Maître d'Ouvrage ELYSE  Maxime VIGOT Chef de projet mvigot@elyse.energy Hervé MOINE Directeur délégué territorial hmoine@elyse.energy	Identification et nature de l'opération PROJET DE DÉVELOPPEMENT INDUSTRIEL NEOCARB PHASE 1 Fos-sur-mer	BUREAU DE CONTRÔLE / SPS APAVE Pierre DELRIEU Chef d'agence Conseil Sud Est Environnement et risques industriels Santé et Sécurité pierre.delrieu@apave.com Lara MILLION Ingénieure projet lara.million@apave.com Déjanire RICHIR Cheffe de projet dejanire.richir@apave.com	BUREAU D'ETUDE PARLYM Olivier REPELLIN Chef de projet olivier.repellin@parlym.com Hicham SAMAHNA Expert Technique Infrastructure hicham.samahna@parlym.com Tony ISSAVERDENS Coordinateur études tony.issaverdens@parlym.com Gabriela ORENBUCH GOMES Ingénieure Projet gabriela.orenbuchgomes@parlym.com Raul RISI Ingénieur Process raul.risi@parlym.com Zahir OMAD Ingénieur zahir.omad@parlym.com	BUREAU D'ETUDE ECOLOGIQUE ECOMED Livia VALLEJO Cheffe de projet l.vallej@ecomed.fr	Maîtrise d'œuvre  4, place Sacé Carnot 13002 Marseille tél. : +33 (0)4 95 09 42 00 fax : +33 (0)4 95 09 42 39 www.map-architecture.fr	N°aff. 250010 Associé-RTAR Visa: #### 22/10/2025 Date	DEMANDE DE PERMIS DE CONSTRUIRE PHA

Figure VII.2. Proposition d'emplacement du dispositif d'assainissement du bâtiment administratif

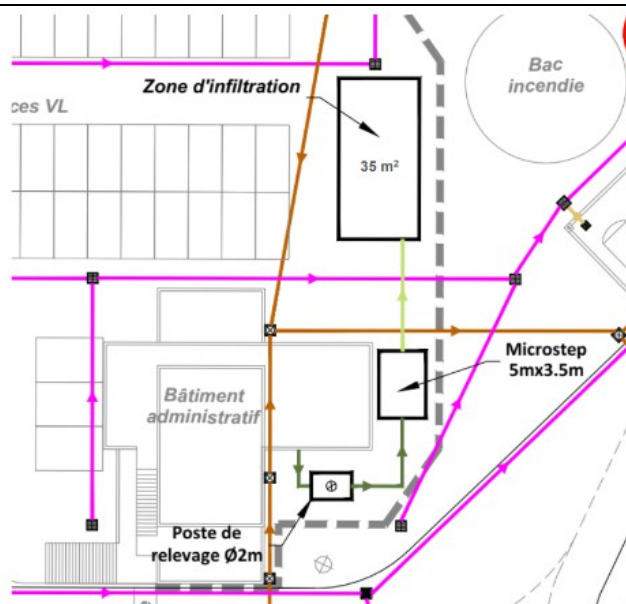
Le projet d'assainissement non collectif représenté sur le plan ci-après pour une construction de 29 salariés + 3 salariés 3 x 8h et 16 équivalents-habitants, respecte l'arrêté du 7 septembre 2009 modifié fixant les prescriptions techniques applicables aux installations d'assainissement non collectif.

- **Le dispositif de traitement mis en place devra être agréé de type microstation à culture fixée pour 16 équivalents-habitants selon l'article 7 de l'arrêté du 7 septembre 2009 modifié** fixant les prescriptions techniques applicables aux installations d'assainissement non collectif recevant une charge brute de pollution organique inférieure ou égale à 1,2 kg/j de DBO₅.
Le dispositif agréé devra être compatible avec les conditions d'utilisation de la construction et les caractéristiques de la parcelle (et notamment la présence éventuelle d'eau dans le sol).
Pour information, la liste des dispositifs agréés est disponible sur le site du ministère de l'écologie et du développement durable à l'adresse suivante : <http://www.assainissement-non-collectif.developpement-durable.gouv.fr/agrement-des-dispositifs-de-traitement-r92.html>

- **Le dispositif d'évacuation par infiltration ou irrigation doit se situer à 5 mètres minimum des limites de propriété (bordure extérieure des fouilles).**
- **En cas de souhait de modification du projet (implantation, dimensionnement, ...), le maître d'ouvrage devra se rapprocher de son bureau d'étude concepteur et le rapport avenant devra être communiqué au SPANC pour avis réglementaire avant le commencement des travaux.**
- **Pour permettre une répartition homogène de l'eau dans les tunnels, il est nécessaire de mettre en place un regard de répartition. Chaque rangée de tunnels doit être ventilée par un évent. En cas de changement de modèle de tunnels, l'usager devra au préalable prévenir le bureau d'études et le SPANC pour validation.**

Figure VII.2. Proposition d'emplacement du dispositif d'assainissement du bâtiment technique

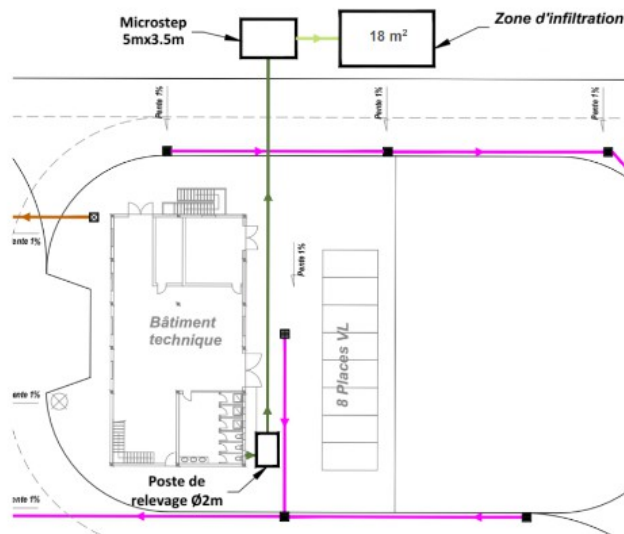
Le projet d'assainissement non collectif représenté sur le plan ci-après pour une construction de 7 salariés + 3 salariés en 3 x 8h et 8 équivalents-habitants, respecte l'arrêté du 7 septembre 2009 modifié fixant les prescriptions techniques applicables aux installations d'assainissement non collectif.

- **Le dispositif de traitement mis en place devra être agréé de type microstation à culture fixée pour 8 équivalents-habitants selon l'article 7 de l'arrêté du 7 septembre 2009 modifié** fixant les prescriptions techniques applicables aux installations d'assainissement non collectif recevant une charge brute de pollution organique inférieure ou égale à 1,2 kg/j de DBO₅.
Le dispositif agréé devra être compatible avec les conditions d'utilisation de la construction et les caractéristiques de la parcelle (et notamment la présence éventuelle d'eau dans le sol).
Pour information, la liste des dispositifs agréés est disponible sur le site du ministère de l'écologie et du développement durable à l'adresse suivante : <http://www.assainissement-non-collectif.developpement-durable.gouv.fr/agrement-des-dispositifs-de-traitement-r92.html>

- Le dispositif d'évacuation par infiltration ou irrigation doit se situer à 5 mètres minimum des limites de propriété (bordure extérieure des fouilles).
- En cas de souhait de modification du projet (implantation, dimensionnement, ...), le maître d'ouvrage devra se rapprocher de son bureau d'étude concepteur et le rapport avenant devra être communiqué au SPANC pour avis réglementaire avant le commencement des travaux.
- Pour permettre une répartition homogène de l'eau dans les tunnels, il est nécessaire de mettre en place un regard de répartition. Chaque rangée de tunnels doit être ventilée par un évent. En cas de changement de modèle de tunnels, l'usager devra au préalable prévenir le bureau d'études et le SPANC pour validation.
